## 改善箇所説明図

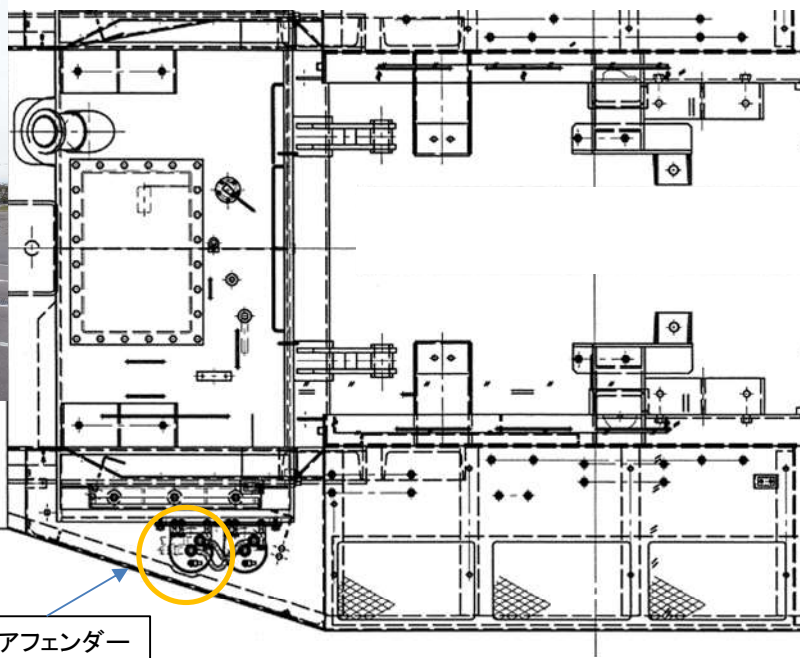
燃料装置において、設計検討が不十分なため、燃料プレフィルターがリアフェンダーのリブに干渉している。そのため、車両振動により燃料プレフィルターが損傷し、そのまま使用を続けると、最悪の場合、当該フィルターが破損して燃料が漏れるおそれがある。

リアフェンダーのリブの干渉部を切削し、燃料プレフィルターを新品に交換する。
